COMMESSA 5343 - Campagna di Servizio
Modello Fiat Grande Punto con mot. 1.2 Bz 8V e 1.4 Bz 8V Small 2
- Centralina controllo motore

Campagna di Servizio

COMPONENTE:	CENTRALINA CONTROLLO MOTORE			
	Accensione spia CODE			
VERSIONE:	Fiat Grande Punto con mot. 1.2 Bz 8V e 1.4 Bz 8V Small 2			
PARCO VEICOLI INTERESSATI:	Tutti i veicoli i cui numeri di telaio saranno presenti a SIGI. (Telai compresi tra 439108 e 469317, tra 1415999 e 1450081, più telaio singolo 245322)			
	Veicoli a voi assegnati: fare riferimento all'archivio telai soggetti a campagna presente sul Vostro PC.			
Causa Tecnica	Gestione centralina controllo motore			
Release N°	0			
MATERIALE:	Denominazione:	Part:	Qtà:	
	CD FLASH 5.50.0	1806602000	1	
ATTREZZATURA SPECIFICA	-			
Modalità d'inserimento ordine ePlus	-			
TRATTAMENTO ECONOMICO:	Spesa:	Commessa:	Intervento:	Tempo:
Mano d'opera e materiale	A01	5343	A	0.30
Spese varie (postali, etc.)	A10	5343	-	-
INTERVENTI IN PRODUZIONE	Adozione nuovo software centralina controllo motore			
IDENTIFICAZIONE INTERVENTO IN RETE	Ciclo di verifica Riprogrammare centralina controllo motore con CD flash 5.50.0

IDENTIFICAZIONE INTERVENTO

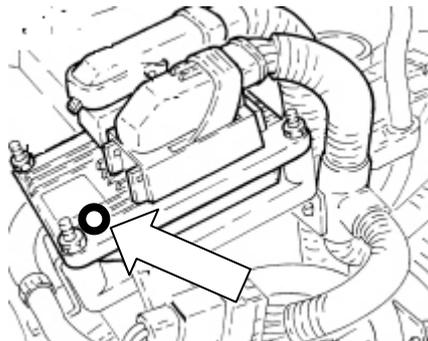
Segno di vernice bianca sul corpo centralina controllo motore (freccia)

- Con l'EXAMINER collegarsi ad ExaminerWeb e scaricare l'ambiente **5.50.0**
- Aggiornare il software centralina controllo motore Punto 05 1.2 8v CF4 EOBD o 1.2 8v CF4 Extra CEE o 1.4 8v CF4 EOBD o 1.4 8v CF4 EOBD Austria o 1.4 8v CF4 Extra CEE (impianto iniezione Marelli IAW 5SF3) – Chiave off-on veloce e spia Code accesa con errore u0426 nel body utilizzando EXAMINER (release 7.60.0 o sup.)
